**Avis délibéré de la mission régionale d'autorité
environnementale de Bretagne sur le projet
d'aménagement d'un terrain d'accueil des gens
du voyage à Plouay (56)**

n° MRAe : 2022-010232

Carte de synthèse des enjeux environnementaux tels qu'identifiés par le porteur de projet (source dossier)

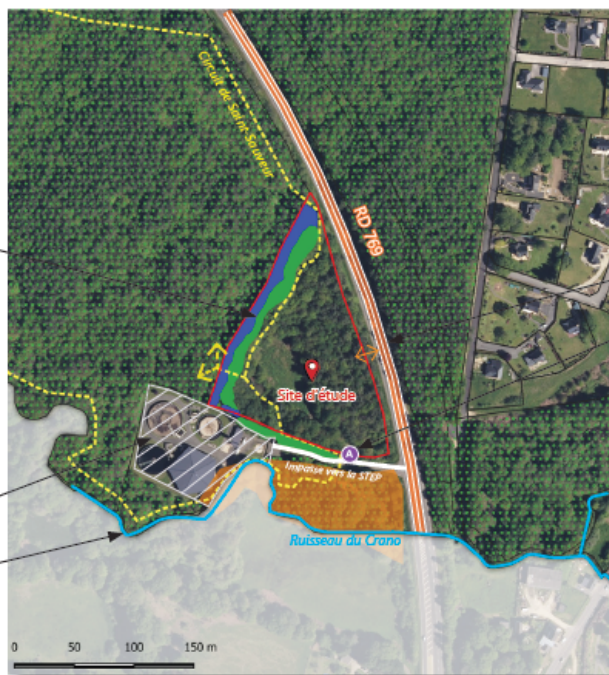
Le résumé non technique mérite d'être revu en présentant plus longuement le projet, en y joignant des illustrations facilitant l'accès aux éléments clés du dossier (localisation du projet, plan du projet, carte des sensibilités environnementales...), et en détaillant les différents aspects de l'évaluation environnementale (état initial de l'environnement, solutions de substitution raisonnables, analyse des incidences).

L'Ae recommande de reprendre le résumé non technique en améliorant la présentation du projet et de son évaluation environnementale.

Emplacement des sites de compensations (source GéoBretagne)

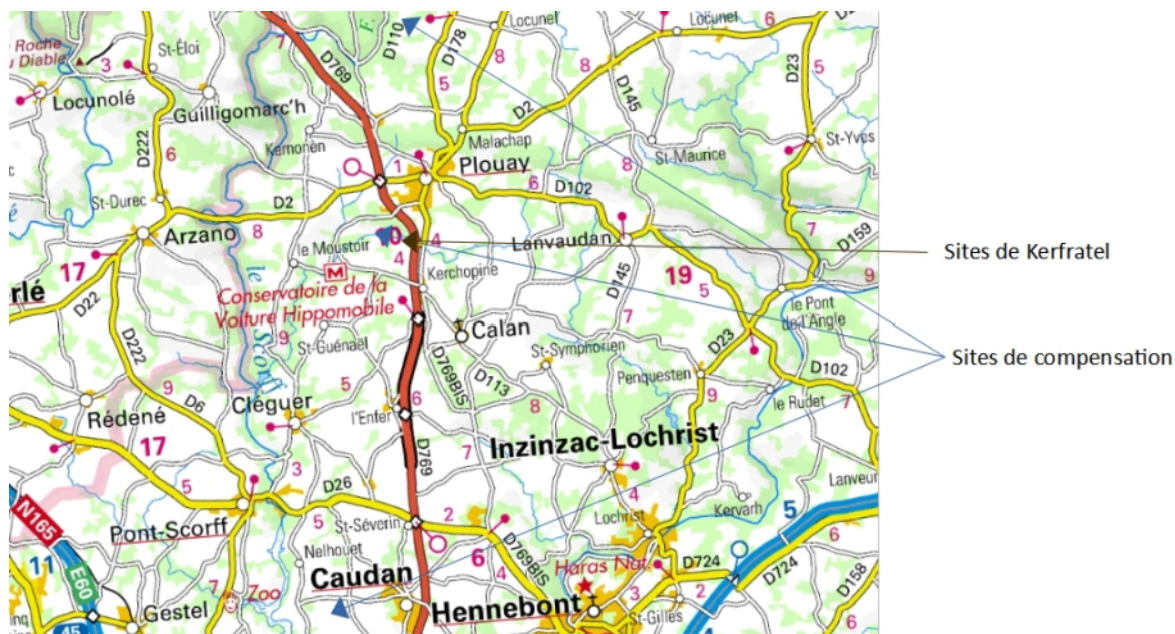
En vue d'évaluer les compensations à réaliser au regard du défrichement, une concertation a été réalisée avec l'Office national des forêts et la direction départementale des territoires et de la mer du Morbihan. Elle a amené le porteur de projet à tripler les surfaces compensées par rapport à celles défrichées, soit 2,28 ha, réalisées sous la forme de boisement et d'amélioration sylvicole. Trois sites ont été retenus (site de la chapelle Saint-Sauveur et site rives du Scorff à Plouay, et un site à Caudan). Leur surface totale s'élève à 1,38 ha. Lorient Agglomération est encore à la recherche des surfaces manquantes au dispositif. **L'analyse ne montre pas en quoi les opérations prévues compenseront le défrichement du site de Kerfratel, notamment du point de vue des fonctionnalités impactées.** Pour le choix du ou des futurs sites et leur aménagement, il convient de prévoir des dispositions environnementales permettant d'assurer l'absence d'effet sur la biodiversité, regroupées par exemple dans un cahier des charges environnemental (évitement des zones humides et des sites remarquables type Natura 2000, etc.).

L'Ae recommande de compléter les mesures de compensation du défrichement, de montrer qu'elles compensent effectivement les fonctionnalités écologiques perdues et qu'elles n'ont pas d'incidences négatives sur l'environnement.

Le site « rives du Scorff », d'une surface de 0,34 ha, est situé en zone Natura 2000⁴, sans qu'y soient observés des habitats d'intérêt communautaire, ni aucune espèce remarquable au sens de la directive habitat⁵. **Il convient d'étudier si ce site est susceptible de présenter un intérêt pour la zone Natura 2000, auquel cas son boisement et son exploitation forestière auraient un impact négatif pour la biodiversité.**
